Montevideo, 25 de junio de 2017.

Respuesta a consultas realizadas en relación a la Licitación Abreviada N° 55/2011/17

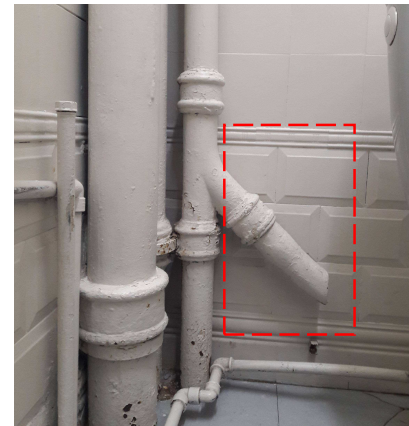
6- ¿En el rubro Pintura debe incluirse el tratamiento de puerta y ventana en sus dos caras? La puerta desde el corredor de acceso al baño que limita con el corredor principal debe pintarse también o no?

Debe incluirse las dos caras (dos puertas y dos ventanas). La puerta que limita el patio de luz con el corredor principal no se tendrá en cuenta.
